Consultation ENROBÉS ACR à ÉPUISAY

Epuisay, le 24 novembre 2023

Vous trouverez pages suivantes la justification point par point de ces affirmations.

2.1 – La ZA est considérée à tort comme terre agricole

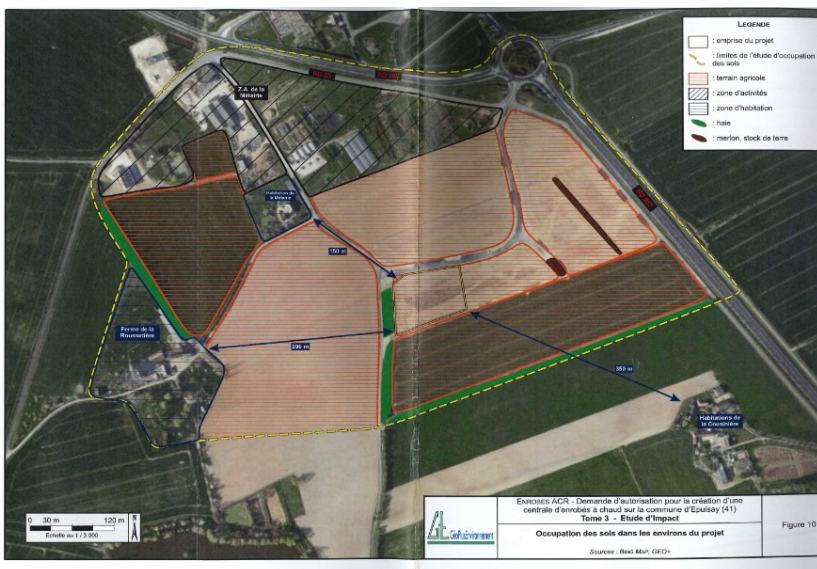
La demande d'enregistrement ICPE a été réalisée en considérant les zones non encore occupées comme terres agricoles. Alors que cette Zone d'Activité a été aménagée et commence à être occupée (COBAT).

Dès lors faudra-t-il, par la suite, ne plus autoriser d'implantations artisanales ou industrielles ?

Ou bien faudra-t-il interrompre cette centrale lorsque d'autres entreprises viendront ?

En tout état de cause, la non mise à jour de ces informations, depuis la précédente demande, illustre une certaine légèreté...

2.3 – Étude de Danger : sous-estimation des effets de la foudre

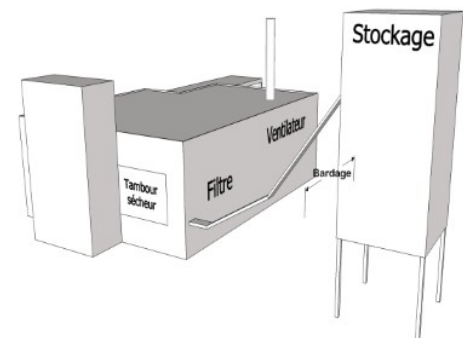
Cependant, ne pas comprendre les risques ne les évitent pas. Je souhaite donc par la présente indiquer combien la précédente étude était erronée, montrant s'il en fallait, une certaine légèreté du dossier...

Pour le bien de la population, il est souhaitable qu'une nouvelle étude de danger soit réalisée en prenant en compte tous les bâtiments.

Erreur sur la valeur du coefficient C1 de la NF C 17-100

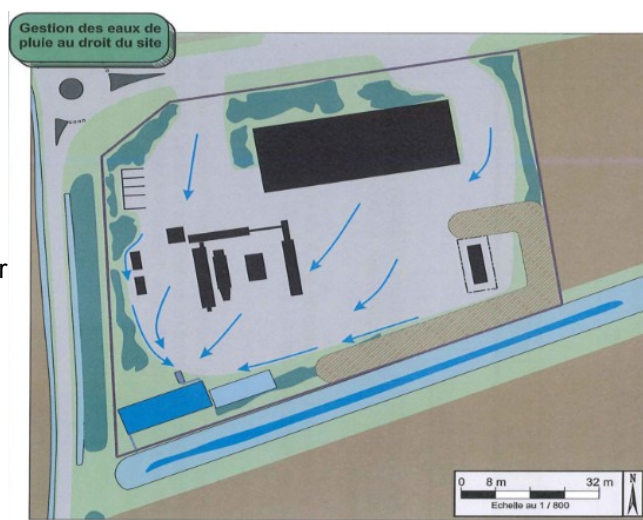
Nous expliquons pourquoi les valeurs données par le demandeur sont des hypothèses faussement optimistes :

On peut voir dans la demande d'enregistrement ICPE qu'en ce qui concerne le bâtiment de stockage des granulats, il n'y a rien autour à une distance $< 3H$ (H maximum étant de 10 m selon l'article AUI10).

Le coefficient C1 pour le bâtiment de granulat doit donc être de 1 au lieu de 0,25.

Cette nouvelle valeur est donc augmentée d'un facteur 4, et implique un rapport $Nd/Nc > 1$.

Contrairement à ce qu'indique l'étude de danger, cet évènement est initiateur et doit être conservé dans l'Analyse Préliminaire des Risques

La centrale, avec sa cheminée, est à 15 m de haut. Même dans le cas où le bâtiment de stockage des enrobés serait négligé, c'est une structure entourée de plus petites structures.

Le coefficient C1 doit donc être de 0,5 au lieu de 0,25. Cette multiplication par 2 du coefficient mène encore à un rapport $Nd/Nc > 1$.

Contrairement à ce qu'indique l'étude de danger, cet évènement est initiateur et doit être conservé dans l'Analyse Préliminaire des Risques

a) Page 58/62 :

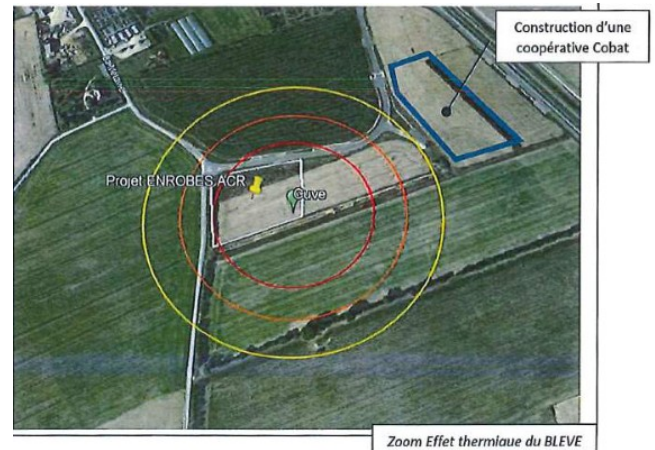
Aucun bâtiment n'est dessiné sur cette carte. Or la ZA a vocation d'être occupée !

D'ailleurs, il y a depuis une installation de la société COBAT.

La localisation respective des éoliennes, de la ZA et de la ville d'Épuisay, en fonction des vents dominant est particulièrement remarquable et les éoliennes, en brassant l'air de manière tourbillonnante, pousseront probablement les fumées de la ZA vers le village d'Épuisay !

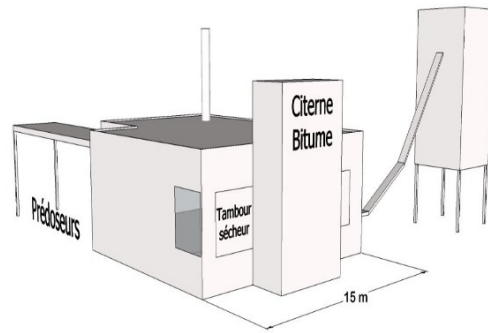
Une éolienne de l'envergure de celles dont nous parlons génère une traînée tourbillonnante ayant pour double effet de :

- ramener au sol des polluants situés en hauteur
- soulever les particules fines non encore agrégées au sol

« Cela signifie qu'au niveau du site, les phénomènes de dispersion aérienne concerneront principalement les terrains se trouvant à l'Est et au Nord-Est. »

Monsieur le Préfet, n'y a-t-il pas là un doute suffisamment raisonnable pour statuer que l'étude de dispersion des polluants est invalide et qu'une étude des effets cocktails est à prescrire ?

Plan de masse
Etat projeté

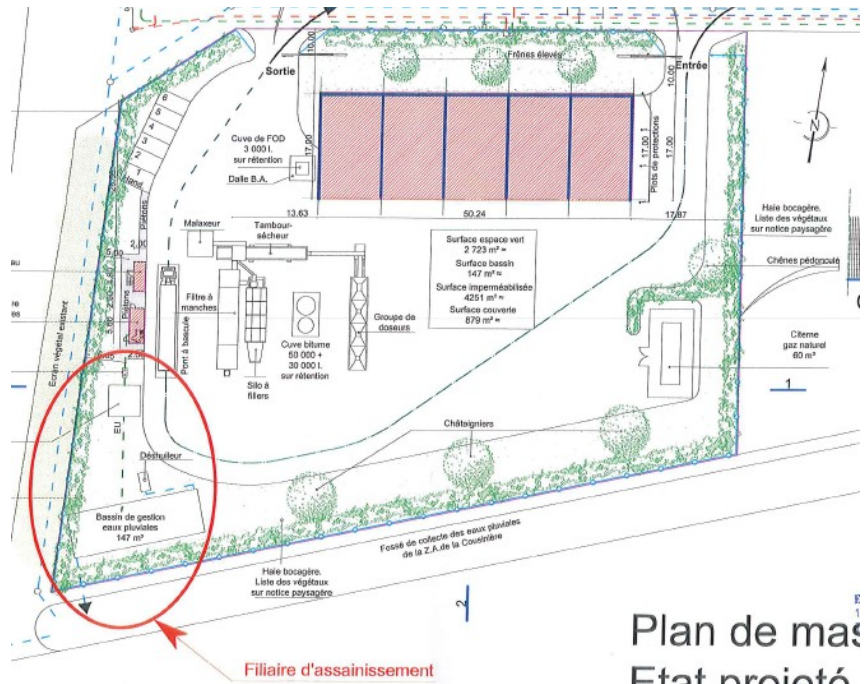
Ni le permis de construire, en date d'avril 2018, ni les pièces complémentaires reçues le 10 du même mois, ni le permis de construire modificatif en date du 16 février 2021, ne font état de ce bâtiment clos de plus de 200 m².

Or le permis modificatif est bien plus récent que la demande d'enregistrement ICPE et devrait donc en faire état.

Pire, depuis la précédente consultation, soit plus de deux ans, aucun permis modificatif n'a été déposé.

S'agit-il d'une volonté de cacher les informations ?
